ĮVAIRIŲ LED ŠVIESTUVŲ
VIEŠOJO PIRKIMO
DALYVIAMS
(pirkimo ID 4440364)

2025 m. rugsėjo 12 d., Nr. SD-250521

DĖL PIRKIMO DOKUMENTŲ PAAIŠKINIMO

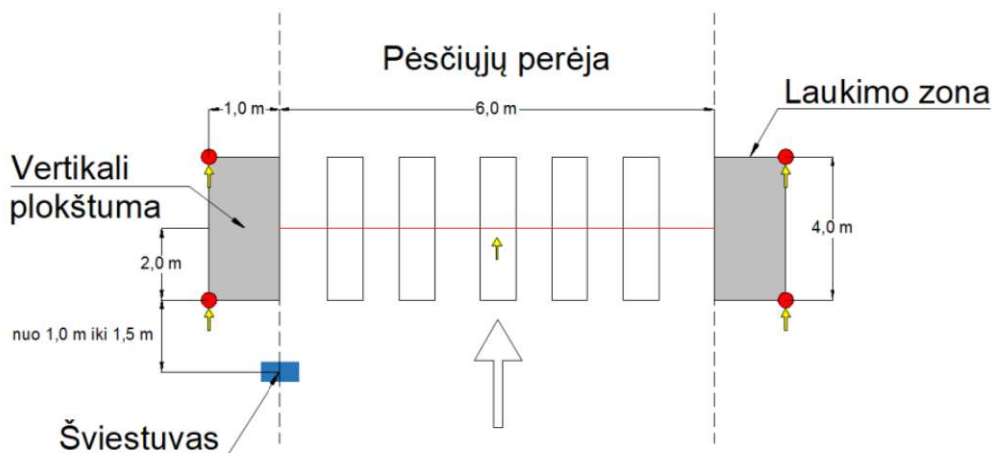
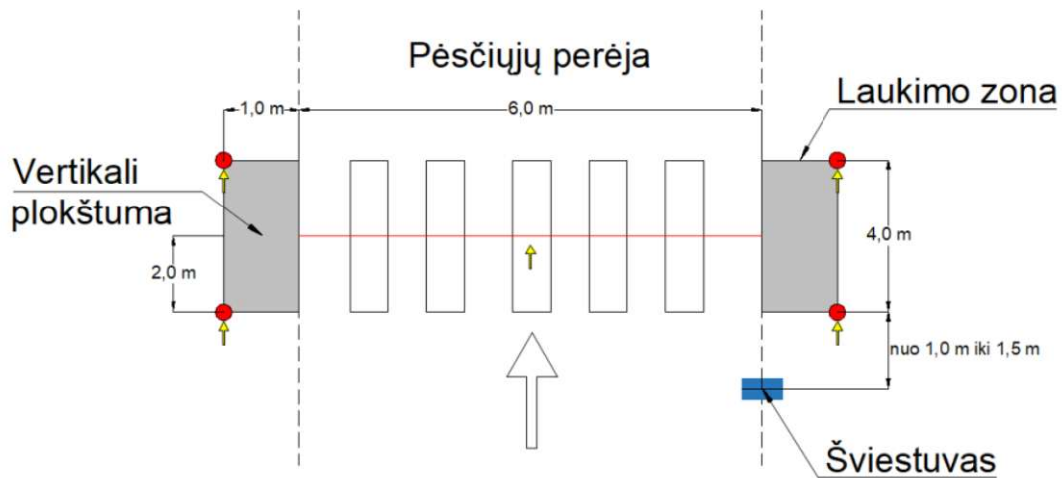
3 pirkimo dalies duomenyse skirtuose DIALux skaičiavimams perėjose, nurodoma, kad yra 1 m. ilgio gembė. Atrama yra 1 metro atstumu nuo važiuojamosios dalies.

Tačiau šviestuvai negali būti išsikišę virš važiuojamosios gatvės dalies, nes reikalavimuose nurodyta - Šviestuvo padėtis važiuojamosios kelio dalies atžvilgiu, atstumas nuo gatvės (light overhang), m 0.

Tai jeigu 1 metras gembė ir 1 metras nuo gatvės važiuojamosios dalies yra atrama, tai dar šviestuvo korpuso ilgis dasideda ir gauname 1,4-1,5m.

Ar tikrai "light overhang" turi būti 0 m.?

Jei "Šviestuvo atitraukimas nuo perėjos, m" leidžiamas " Tarpe nuo 1 iki 1,5", tai gal Perkančioji organizacija taip pat gali leisti atramą statyti "Tarpe nuo 1 iki 1,5m." nuo gatvės važiuojamosios dalies?"

Informuojame, kad stulpo vieta ir gembės ilgis yra nurodomas tik bendram situacijos suvokimui. Privalote vadovautis schemose Nr.1 ir Nr.2 nurodoma šviestuvo vieta.
